WOP.271.26.2020

Dotyczy: przetargu nieograniczonego na budowę budynków komunalnych w Sadach

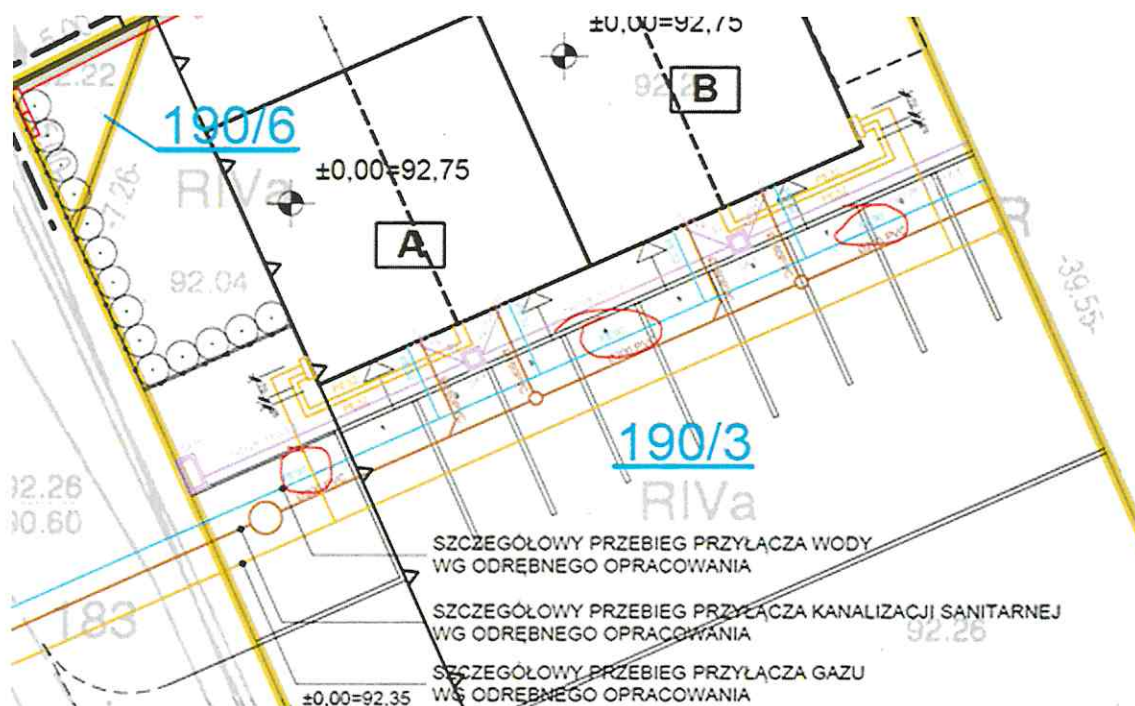
W związku z zamiarem przystąpienia do przetargu na budowę budynków komunalnych w Sadach proszę o informację czy Zamawiający posiada projekty przyłączy – woda + kanalizacja?

W przedmiarach są pozycje dotyczące sieci wodociągowej o średnicy PE 90, natomiast nigdzie ma tego na rysunkach.

Zamawiający posiada uzgodnione projekty przyłączy wodociągowych i kanalizacyjnych.

Przebieg przyłączy wodno-kanalizacyjnych, w tym rurociągu PE90, jest pokazany na rysunkach 2/Z (Plansza zbiorcza sieci), odrębnie dla AB i CD:
